泊発電所

敷地ごとに震源を特定して策定する 地震動について

令和3年5月10日
北海道電力株式会社

令和3年3月19日審査会合における指摘事項

【参考】走向による地震動評価結果の比較

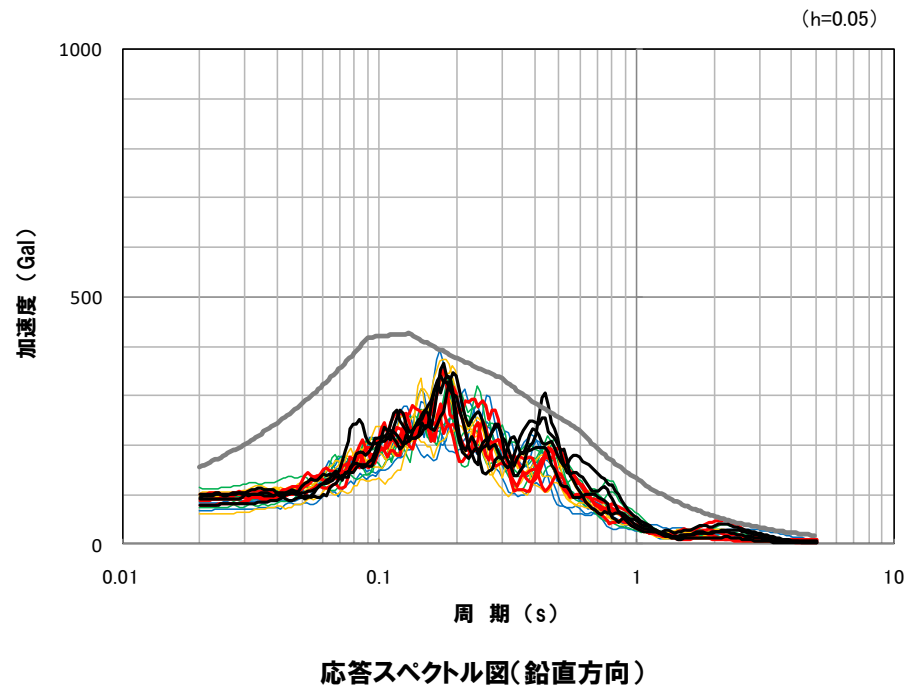
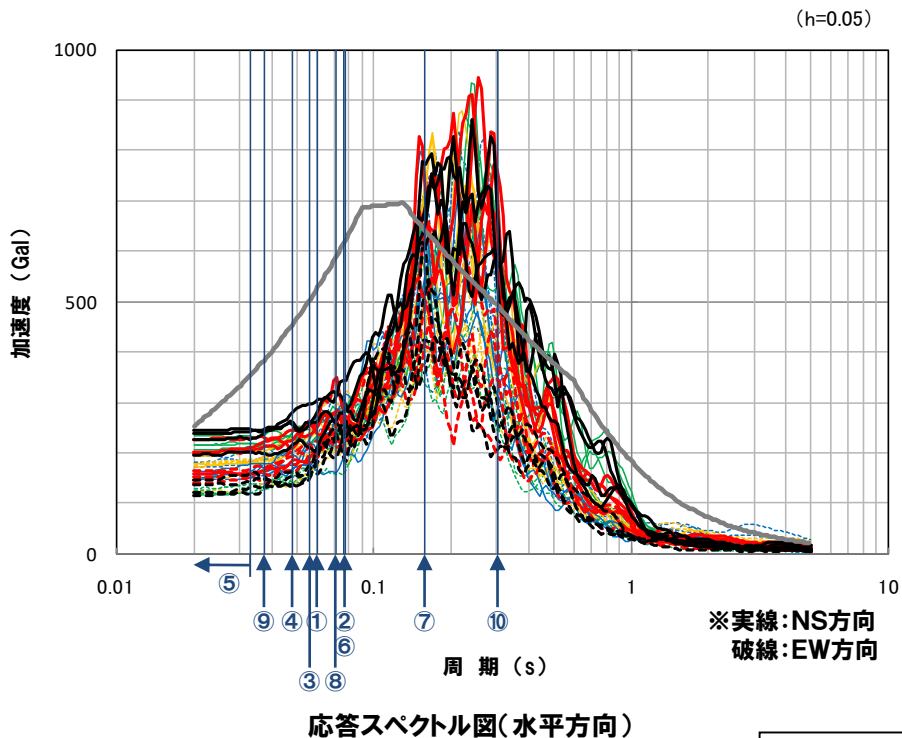
No.	指摘事項	ページ
1	検討用地震の選定における応答スペクトルを評価する際の等価震源距離の算出方法を記載すること。	54
2	内陸地殻内地震(日本海東縁部の地震)の地震発生層の設定について、記載位置を適正化すること。	56,61,62
3	積丹半島北西沖の断層による地震について、走向20° ケースも基本モデルとすること。 また、震源パラメータの不確かさについて、破壊開始点、断層長さおよび断層幅の記載を検討内容と整合させるとともに、断層傾斜角の設定根拠を明確にすること。	69,71,95,97 130,134,136 137,138~165 169,172
4	検討用地震の地震動評価結果について、速度波形を追加すること。	84~90 107~123 148~163 182~191 199~208
5	積丹半島北西沖の断層による地震の震源モデルの走向の設定において、等価震源距離を詳細に記載するとともに、断層最短距離およびアスペリティ最短距離を追加すること。	132
6	F _B -2断層による地震において、ハイブリッド合成法と経験的グリーン関数法の地震動評価結果の差異について、応答スペクトルに基づく地震動評価結果も含めて考察すること。	231~237

※1 地震動評価検討ケースは走向0°と走向20°で同一とする
